# PARERE SULLA “CITTADELLA DELLO SPORT” AL PARCO DEL MEISINO

22 Dicembre 2022

La Consulta della Mobilità Ciclistica e Moderazione del Traffico - *organo ufficiale del Consiglio Comunale della Città di Torino* – esprime il suo parere sul progetto della Cittadella Sport al Parco del Meisino, presentato durante la V+VI Commissione del 16 novembre 2022.

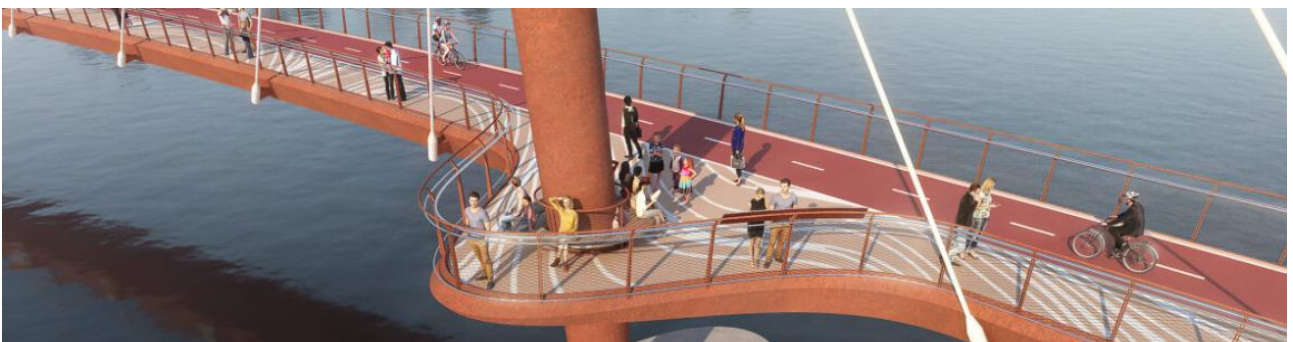
» La Consulta invita a considerare che, per evitare collisioni tra persone a piedi e in bici, la **larghezza della passerella non dovrebbe essere inferiore a 4,5 m**, separando i due flussi ciclabili e pedonali con differenze di materiale e colore.

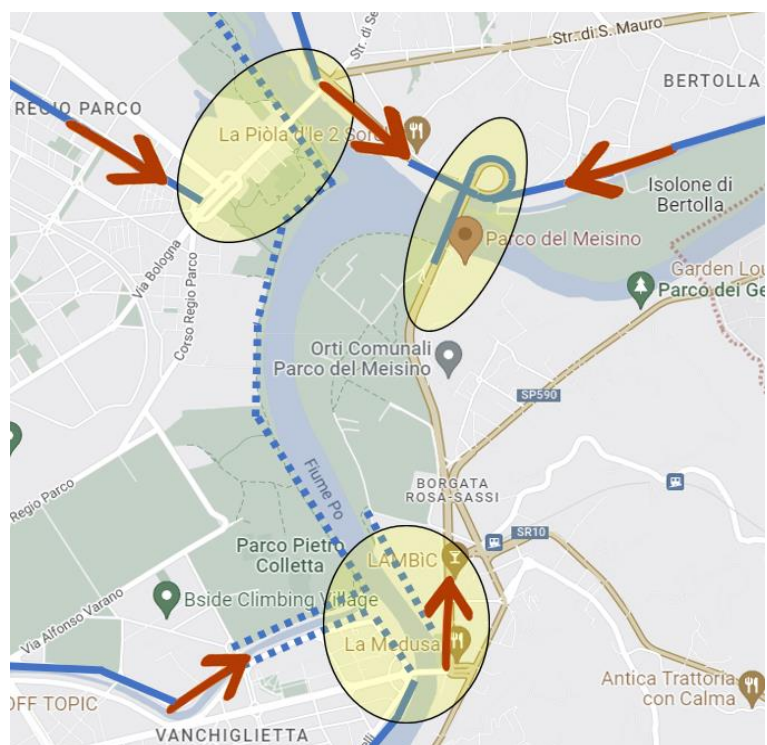
L'inserimento della passerella non deve comportare l'abbandono del collegamento ciclopedonale tra il Parco Meisino e la direttrice di lungo Stura Lazio-Canale Derivatore di Barca / Bertolla / San Mauro, tramite lo storico accesso lato nord sul cosiddetto "Curvone delle cento Lire", definito impropriamente da diversi anni "ciclopedonale".

» La Consulta invita quindi ad accompagnare il presente progetto della Cittadella dello Sport con un adeguato progetto per risolvere definitivamente l'inadeguatezza dell'attuale percorso ciclabile sul Curvone delle 100 lire.
